# DODATEK č. 1 ke SMLOUVĚ O DÍLO

### „Rekonstrukce výtahových kabin a modernizace elektroinstalace společných prostor v bytovém domě nám. Svobody 728/1“

## Změnový list č. 1

NAME	DATE	<b>Skleňák</b>		
DRAWN	Maděra	09/03/24			
CHECKED			TITEL Výtah 1		
ENG APPR					
MGR APPR			SIZE A3	DWG NO	REV
UNLESS OTHERWISE SPECIFIED DIMENSIONS ARE IN MILLIMETERS ANGLES ±XX° 2 PL ±XXX 3 PL ±XXXX			FILE NAME: Skleňák Výtah		
			SCALE:	WEIGHT:	SHEET 2 OF 4

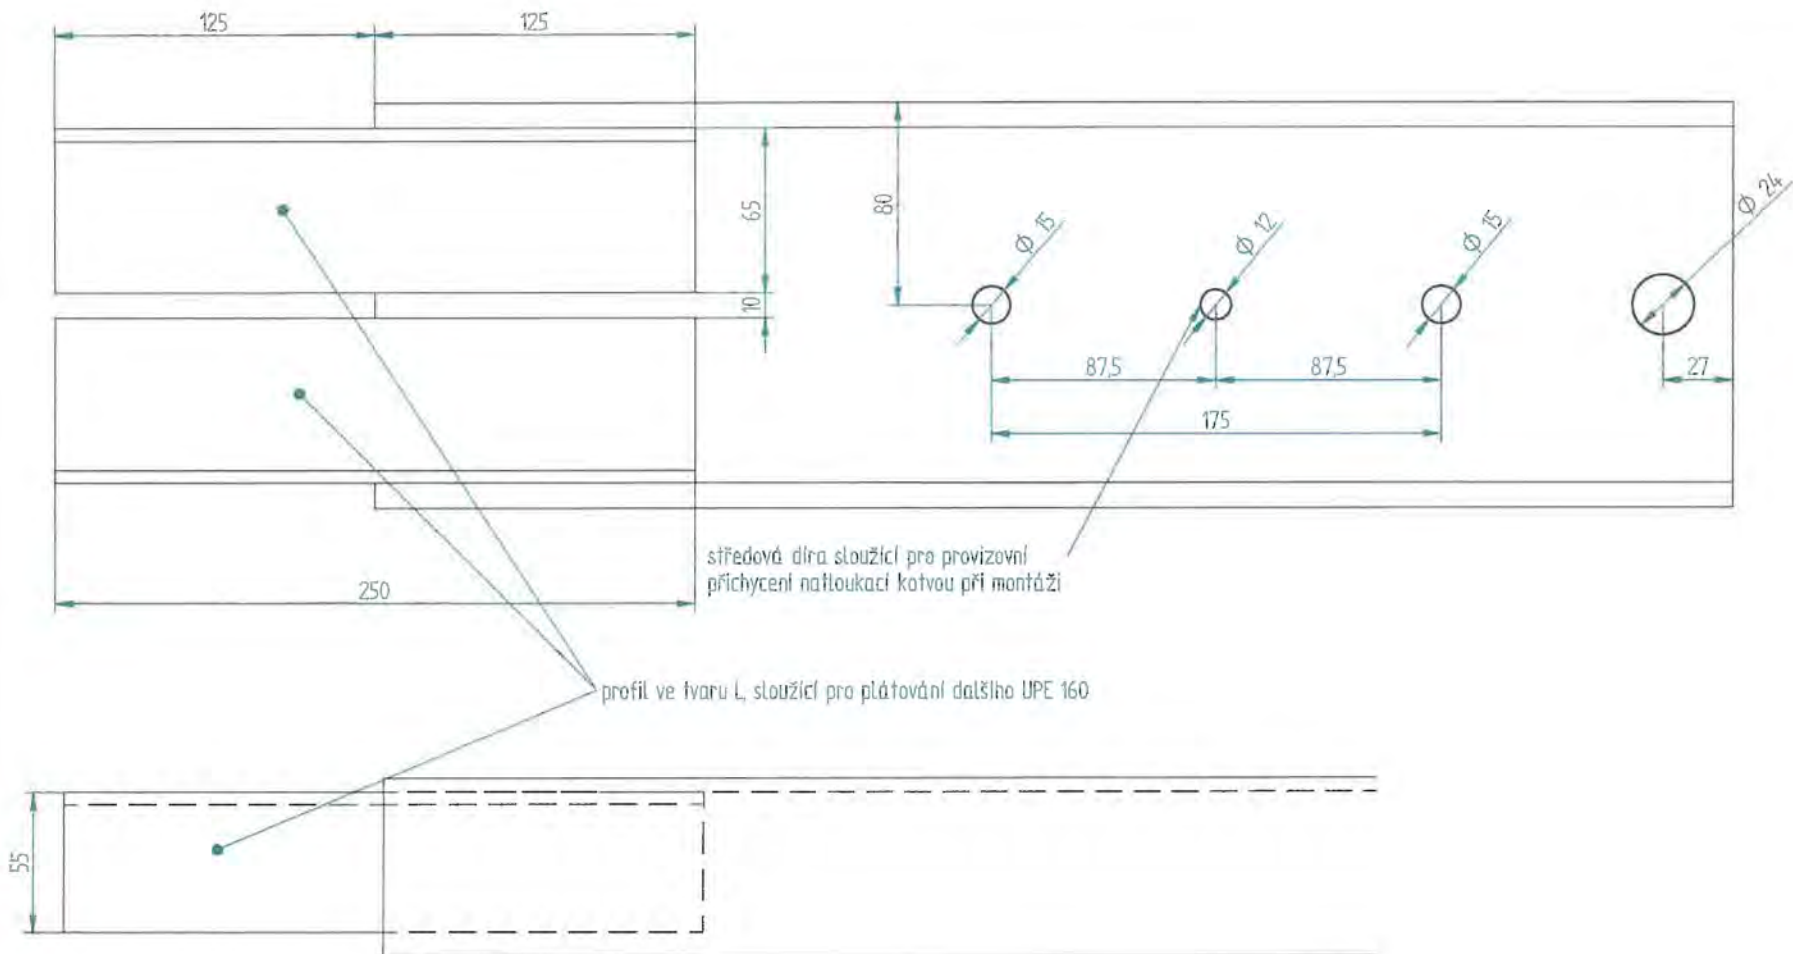
sřředová díra sloužící pro provizorní přichycení natloukací kotvou při montáži

profil ve tvaru L, sloužící pro plátování dalšího UPE 160

V2

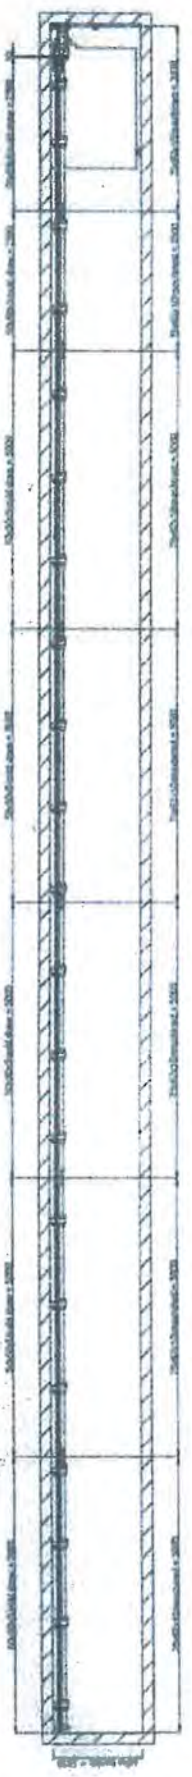
ocelová výměna dle pokynu statika

UPE 160 - 2ks dl. 31,83 m ( 20 ks různých délek )
